川内原子力発電所 1, 2号炉
運転期間延長認可申請
(審査会合における指摘事項の回答)

2023年 9月 5日

九州電力株式会社

図1 目視確認のイメージ

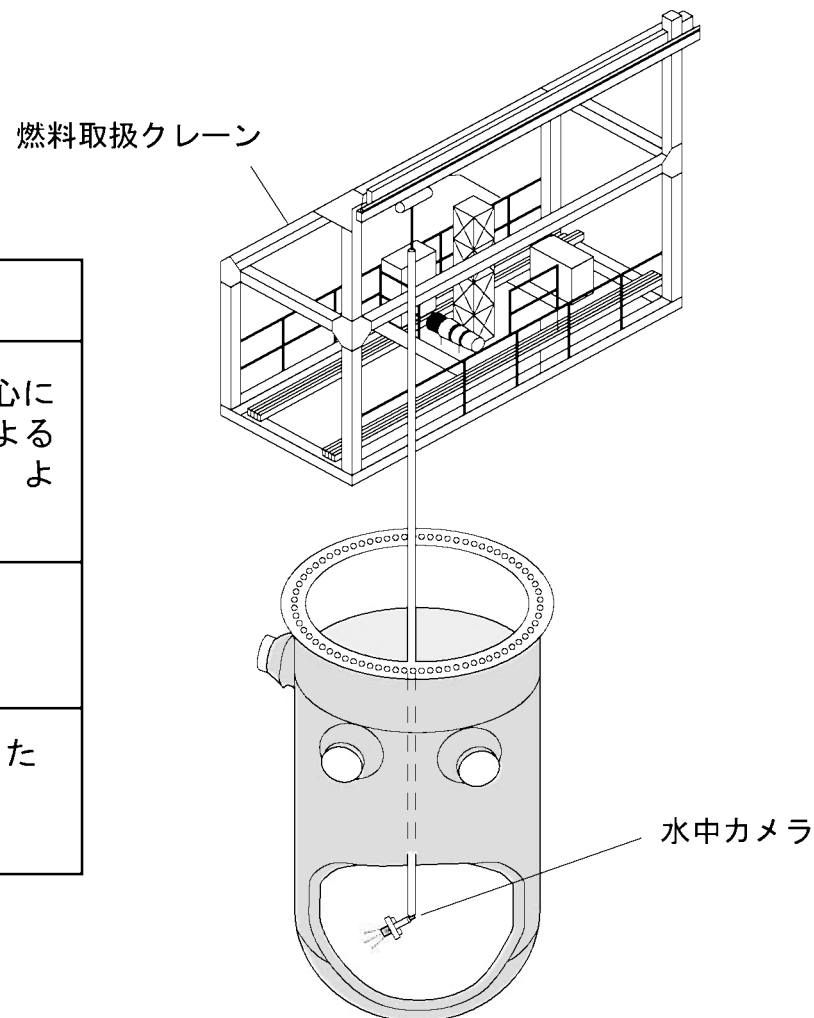
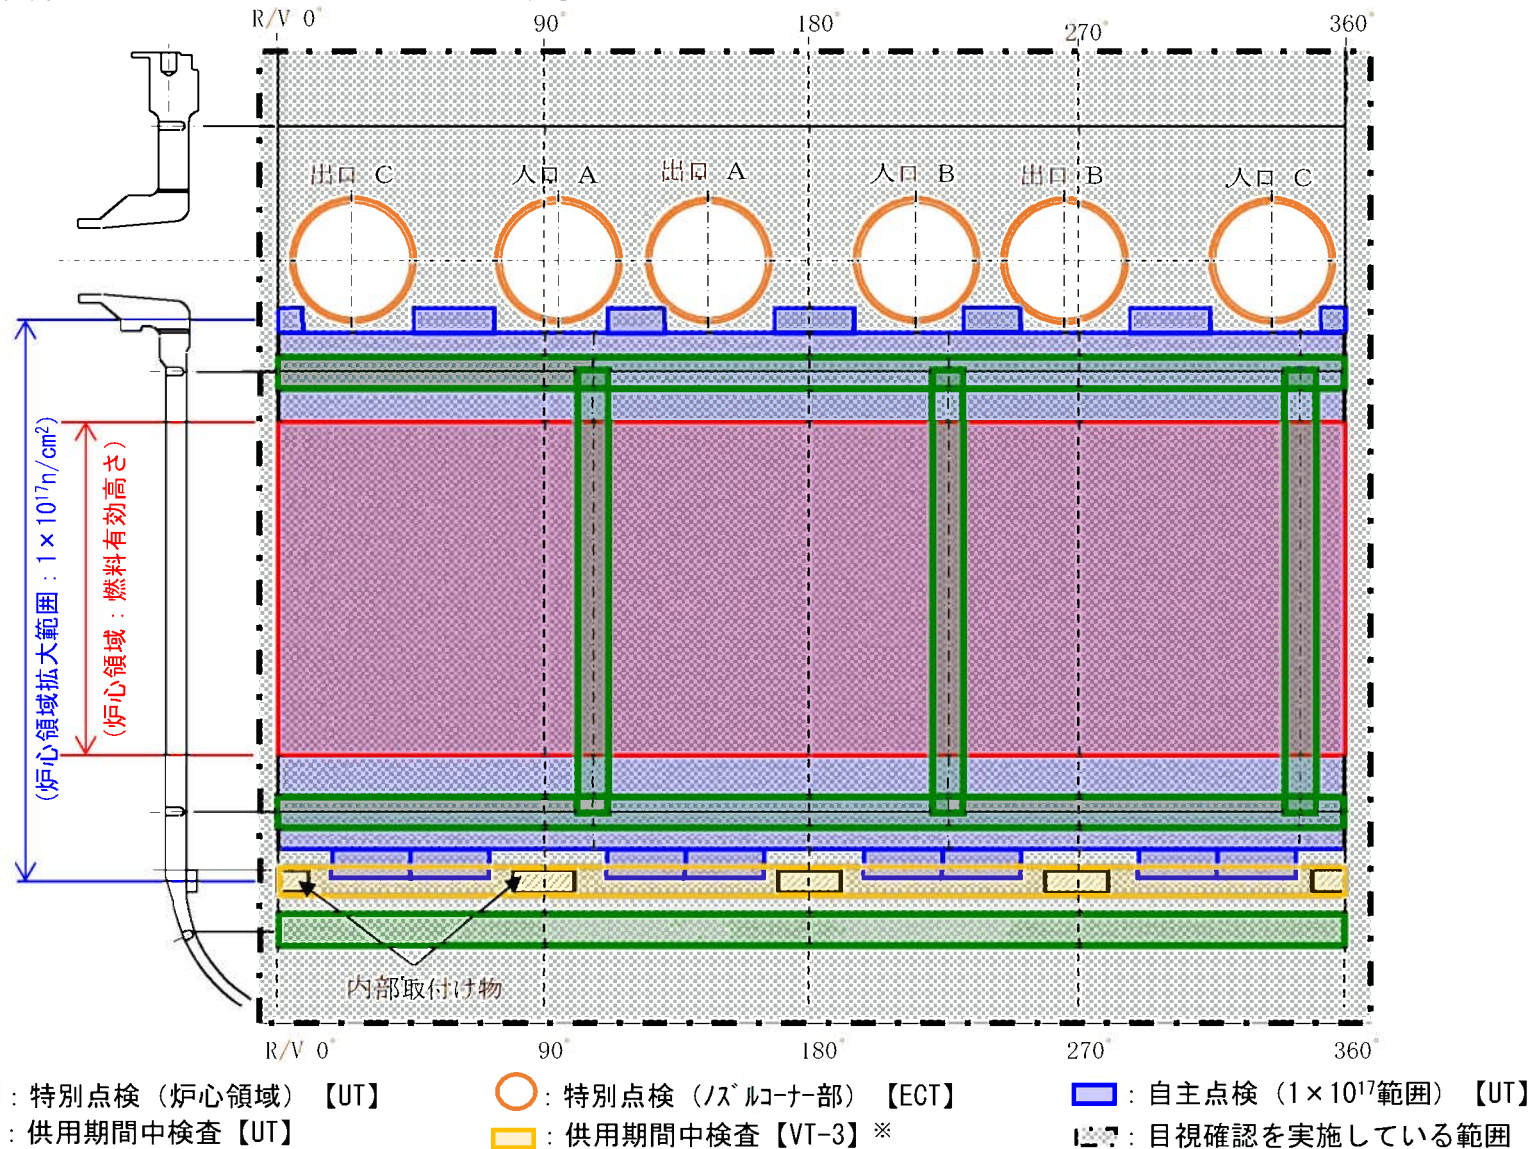
No	日時	事象	指摘事項の内容	回答
10	2023年 3月14日	劣化状況評価 (コンクリート)	平均圧縮強度について、取水構造物は1号炉・2号炉ともに干満帯の値が、海中帯、気中帯に比べて相対的に低い。また、原子炉補助建屋は2号炉の内壁及び床の値が、その他の部位に比べて相対的に低い。これらの理由について、過去の破壊試験及び非破壊試験の結果も整理して、説明すること。 (強度以外でも過去の試験結果との比較が説明できるものがあれば説明すること)	2023年6月1日 回答済
11	2023年 7月18日	劣化状況評価 (低サイクル疲労)	原子炉容器内面のクラッドに対する目視確認について、確認内容を説明すること。	P 4, 5
12	2023年 7月18日	劣化状況評価 (中性子照射脆化)	1号炉のPTS評価結果について、PLM30での評価結果とPLM40での評価結果を比較し、説明すること。	P 6~13
13	2023年 7月18日	劣化状況評価 (中性子照射脆化)	60年時点の関連温度の予測値について、PLM30での予測値とPLM40での予測値を同じ条件で比較し、説明すること。その際、中性子照射量の差異も含めて説明すること。	P 14
14	2023年 7月18日	劣化状況評価 (照射誘起型応力腐食割れ)	炉心槽の海外損傷事例に関して、近年発生した事象について川内1, 2号炉と比較し説明すること。	P 15~19
15	2023年 7月18日	劣化状況評価 (熱時効)	代表機器として選定した1次冷却材管の評価上の条件は、どのループであるか示すこと。また、2号炉の評価対象部位について、フェライト量が最も多い箇所としてホットレグ直管を選定しているが、フェライト量が他の部位(クロスオーバーレグ直管(垂直管・水平管))と同じであることから代表の選定方法について説明すること。	P 20

原子炉容器の開放点検（下部炉心支持構造物を吊上げた状態）で原子炉容器内に水中カメラを設置し、内面クラッドに対して目視確認（維持規格に基づかない自主的な確認）を実施している。水中カメラについては、維持規格に基づく供用期間中検査の目視検査（VT-3）と同様のカメラを使用しており、本カメラで目視確認できる範囲で、クラッドに損傷がないかなど、異常がないことを確認しているものである。

1号炉	2号炉
確認方法	下部炉心支持構造物を吊上げた状態で、原子炉容器中心に水中カメラを設置しカメラを上下に移動させ、遠隔による目視確認を実施。（何らかの異常が疑われる場合には、よりズームを行うことやカメラを近接することも可能）	
確認頻度	1回／7年 （供用期間中検査（RV-ISI）とあわせて実施）	
確認結果 （至近）	異常は確認されなかった 〔2019～2020年度 （第25回）〕	異常は確認されなかった 〔2021～2022年度 （第25回）〕

原子炉容器内面において、特別点検、供用期間中検査等からクラッドを含む健全性を確認している箇所については以下のとおり。

図1 川内1号炉 PTS評価結果の比較

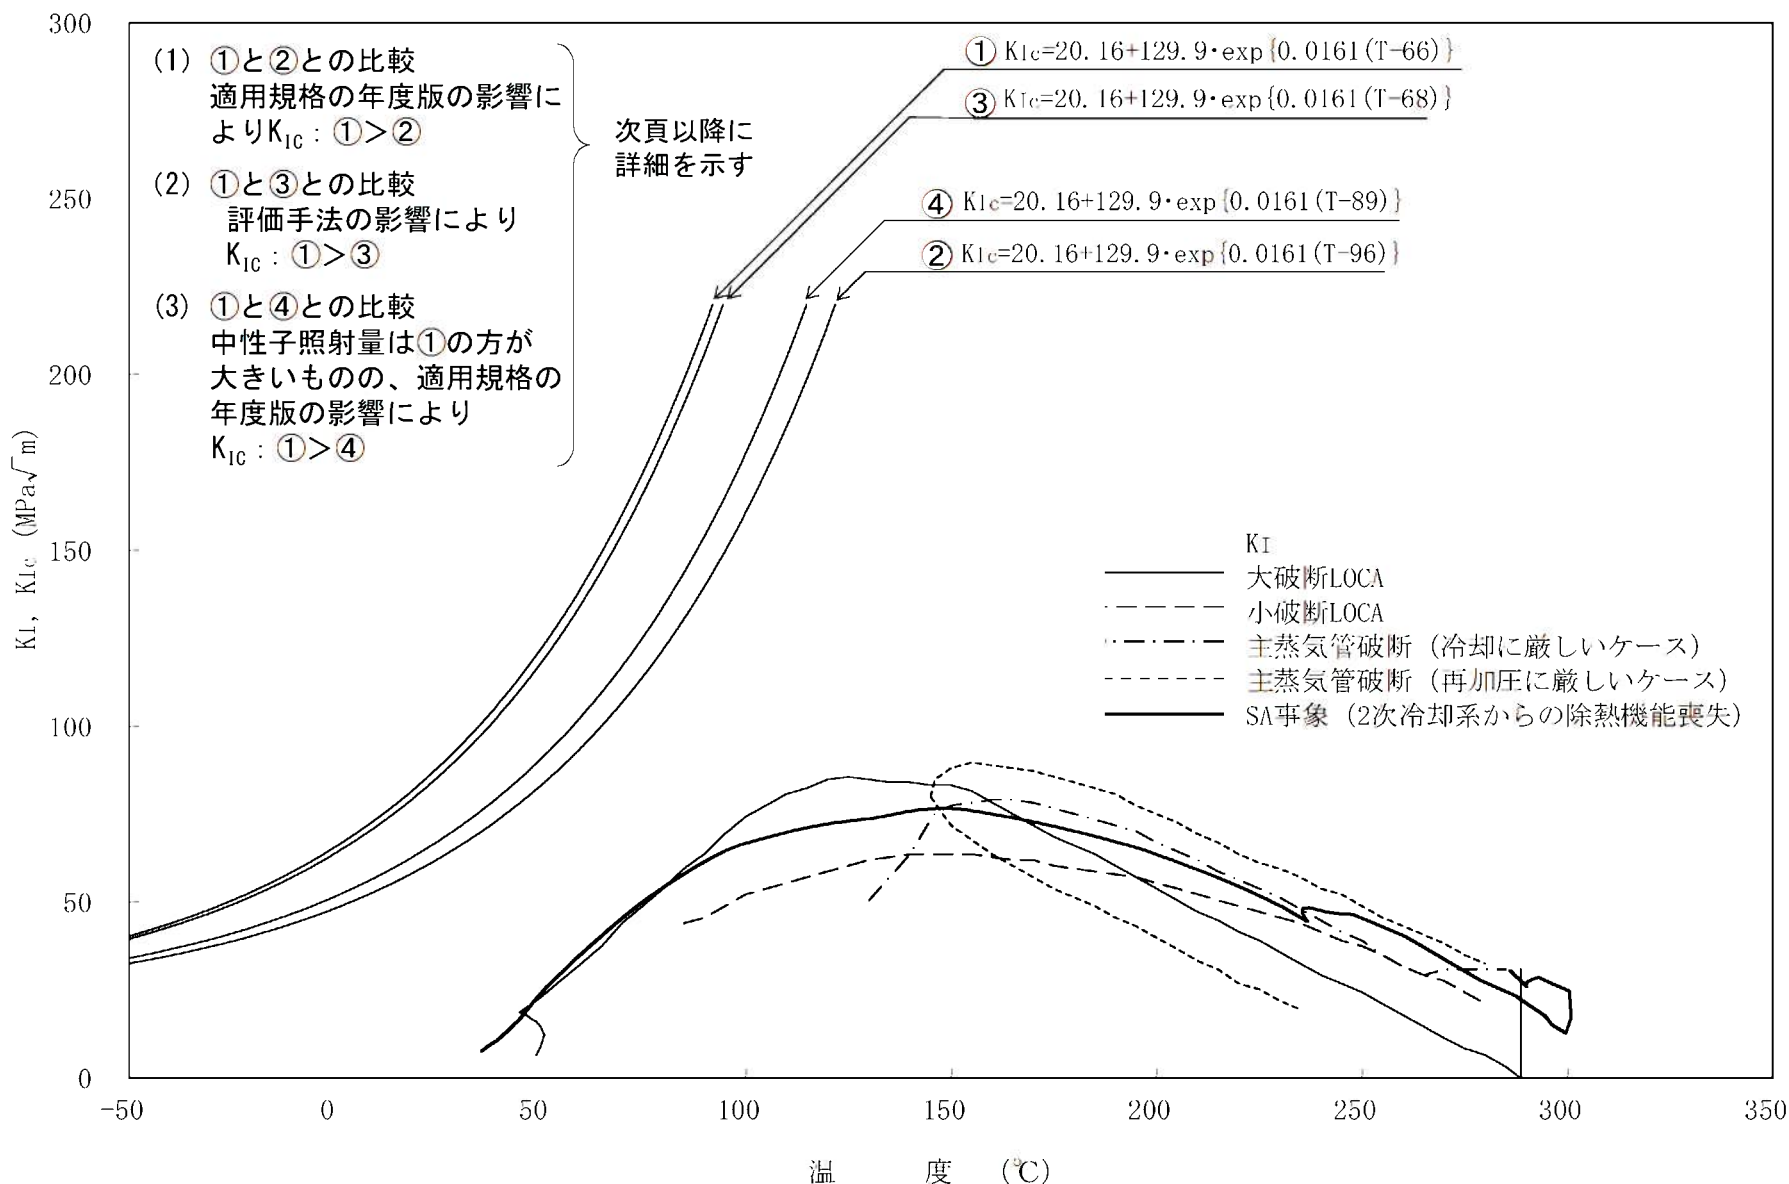
No	日時	事象	指摘事項の内容	回答
1	2022年 11月15日	申請の概要	コンクリート構造物における、遅延膨張性のアルカリ骨材反応に対する潜在性について今後説明すること。	2023年1月24日 回答済
2	2022年 11月15日	申請の概要	評価対象機器・構造物はいつ設工認を受けたのか、いつ運開したのか、具体的な日付を今後説明すること。	2023年1月24日 回答済
3	2022年 11月15日	申請の概要	経年劣化傾向の評価について、30年目と40年目の評価の差異を個別事象の説明時に説明すること。	個別事項説明時に 別途説明予定
4	2022年 11月15日	申請の概要	30年目の長期施設管理方針の有効性評価について、評価内容を個別事象ごとに今後説明すること。	個別事項説明時に 別途説明予定
5	2022年 11月15日	申請の概要	国外の運転経験の抽出元について、評価書本文にはPWR情報検討会等についての記載がないため、記載を適正化すること。	2023年1月24日 回答済
6	2022年 11月15日	申請の概要	大飯発電所3号機加圧器スプレイライン配管溶接部における事象を踏まえた評価が評価書に記載されていないため、新知見として評価書または施設管理方針に適切に反映すること。	2023年1月24日 回答済
7	2023年 1月24日	特別点検 (原子炉容器)	ノズルコーナー部のECTについて、JEAG4217では、原則基準感度の20%以上の指示を抽出するとされているが、今回、これと異なる基準を用いたことについて、その妥当性を説明すること。	2023年6月1日 回答済
8	2023年 1月24日	特別点検 (原子炉格納容器)	塗膜の劣化に関する通常点検のうち、リングガード部について、今後実施する具体的な点検について今後説明すること。	2023年6月1日 回答済
9	2023年 1月24日	劣化状況評価 (コンクリート)	【No. 1 関連】コンクリート構造物のアルカリ骨材反応の評価について、細骨材の一部に遅延膨張性の反応性鉱物が認められていることから、促進膨張試験（アルカリ溶液浸漬法）を実施しているのであれば、その結果を提示すること。	2023年3月14日 回答済

適用規格の年度版による影響を確認するため、「PLM30時点の評価【①】」と「PLM30時点の評価に対しPLM40の適用規格であるJEAC4201-2007[2013年追補版]を適用した評価【②】」を比較した結果、評価【②】のTp値は、評価【①】に比べ30°C増加している。（予測破壊靱性 K_{IC} ①>②）

PLM30とPLM40の評価手法の違いを確認するため、「PLM30時点の評価【①】」と「PLM40時点の評価において第4回監視試験片の破壊靱性データを適用した評価【③】」を比較した結果、評価【③】の T_p 値は、評価【①】に比べ 3°C 増加している。（予測破壊靱性 K_{IC} ①>③）

「PLM30時点の評価結果【①】」と「PLM40時点の評価結果【④】」を比較した結果、PLM40のTp値は、PLM30に比べ23℃増加している。（予測破壊靱性 K_{IC} ①>④）
